ORD. N° 1000/GA- 31 145 /2023

MAT.: Formula observaciones que indica respecto a ADENDA del proyecto "Mejoramiento de las Condiciones Medioambientales y de Seguridad en Tramo Santiago - Nos" del titular Empresa De Los Ferrocarriles del Estado

**PRONUNCIAMIENTO MUNICIPAL
ADENDA DECLARACIÓN DE
IMPACTO AMBIENTAL**

PROYECTO MEJORAMIENTO DE LAS
CONDICIONES MEDIOAMBIENTALES Y DE
SEGURIDAD EN TRAMO SANTIAGO-NOS

Figura 5. Parte de rucas identificados en el entorno de las vías férreas a nivel comunal.

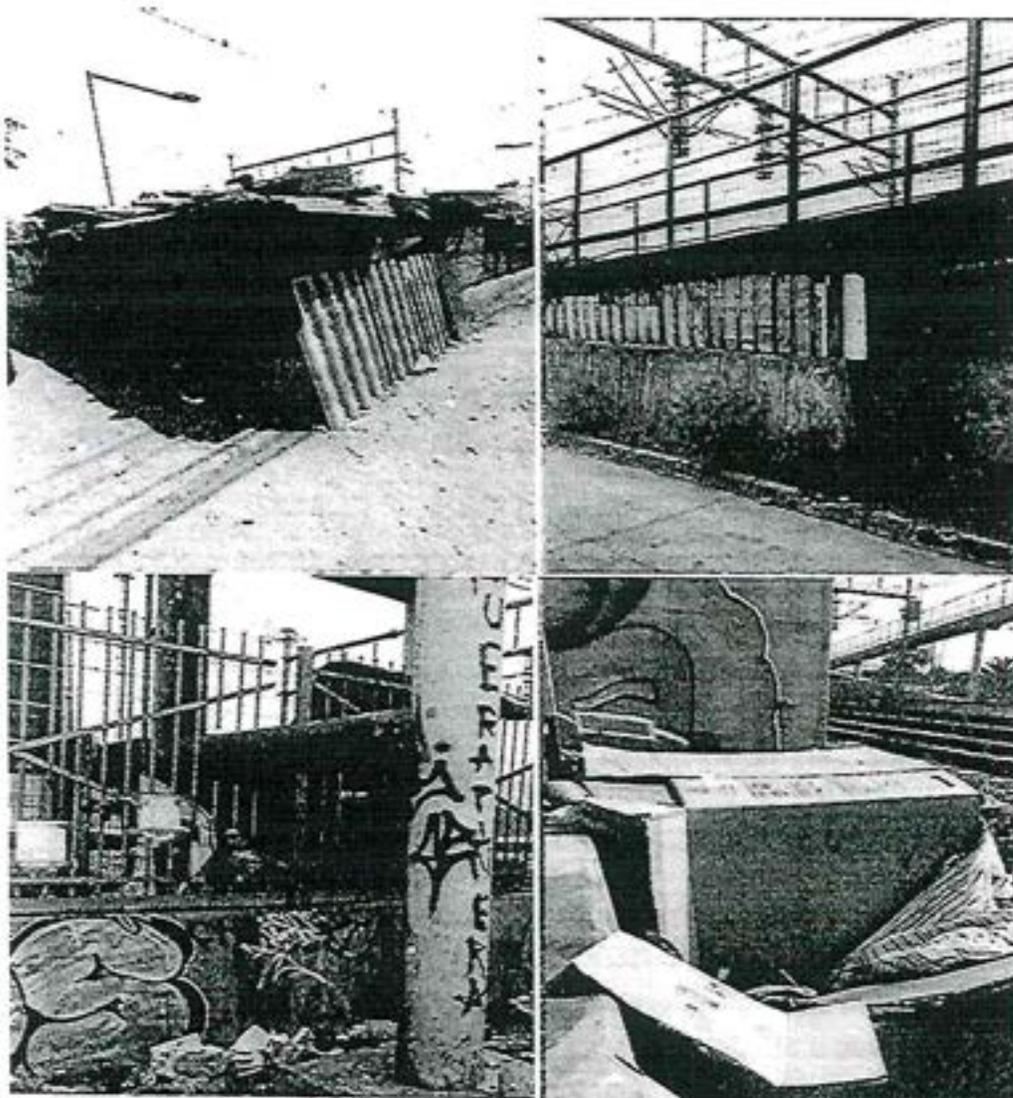
Dicho lo anterior, el titular declara que "En base a las nuevas obras del proyecto de "Mejoramiento de las condiciones medioambientales y de seguridad Santiago-Nos", tanto para los ítems de **iluminación, monitoreo remoto a través de cámaras CCTV, paisajismo, limpieza entorno a la infraestructura, entre otros**, se desarrollarán planes de mantenimiento relacionado al suministro de infraestructura para los Bienes Nacionales de Uso Público (BNUP), los cuales estarán a cargo de una organización externa a EFE para su cumplimiento, ejecución y continuidad en el tiempo. En el transcurso del desarrollo del proyecto, EFE se encuentra en proceso de gestión de

fin de asegurar la recepción y el buen funcionamiento de las nuevas obras³⁹. Por consiguiente, la información otorgada por el titular es incierta, pues hace referencia a convenios de colaboración para dar cumplimiento a las labores de mantenimiento, dando comprensión de la transferencia total de las responsabilidades a los municipios por medio de dichos convenios, mas cuando es el titular quien debe dar cumplimiento a las obligaciones emanadas del proyecto. **En este caso con medidas de prevención y erradicación de rucos que se enfrenten en el entorno de la vía férrea de su proyecto con una previa coordinación con la Unidad Técnica de este Municipio.**

En conclusión, sobre este punto **se concluye a partir del análisis de la respuesta a la observación en la adenda⁴⁰ el titular no la abordó debidamente, en el marco de las solicitudes de seguridad por parte del observante.**

Por lo que, el titular debe **informar y aclarar las medidas de prevención y de erradicación contra la presencia de rucos en el entorno de las vías férreas, a fin de dar respuesta oportuna al observante.**
